Teie 02.02.2024 EHR-i menetlus 410199

Meie 04.02.2024 nr 7.1-2/24/1819-2

**Lille-Villemi kinnistu
projekteerimistingimuste eelnõu
kooskõlastamine märkustega, ristumiskoha
nõuded**

Lisa 1 Riigitee ristumiskoha nõuded

Joonis 1. Ristumiskoha pikikallete kujundamine

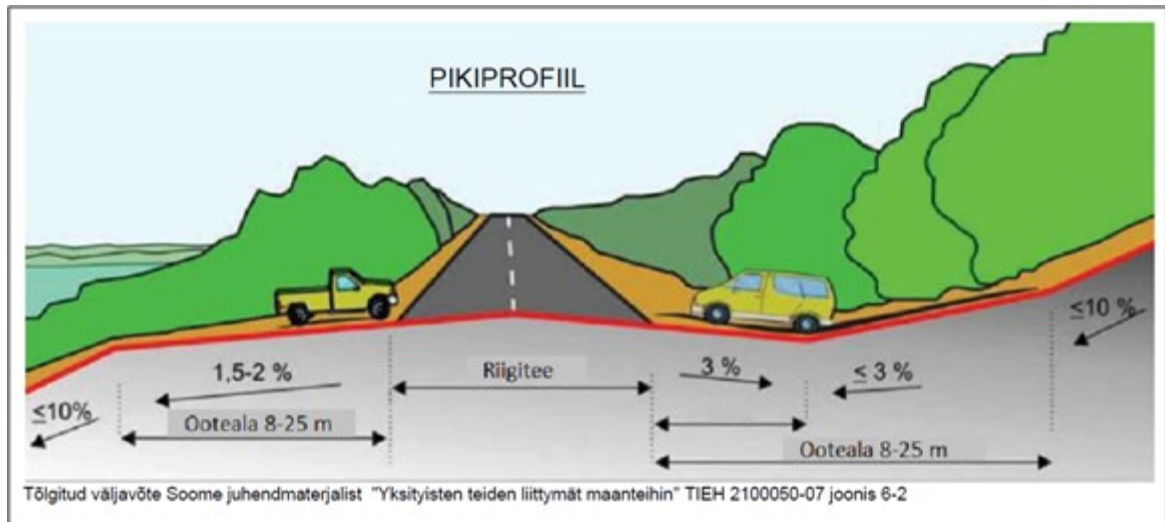
10. Ristumiskoht projekteerida riigiteega võimalikult täisnurga all. Ristumiskoha pikikalded määrata vastavalt alltoodud joonise põhimõtetele arvestusega, et riigitee alusele maale sademevett üldjuhul ei juhita.
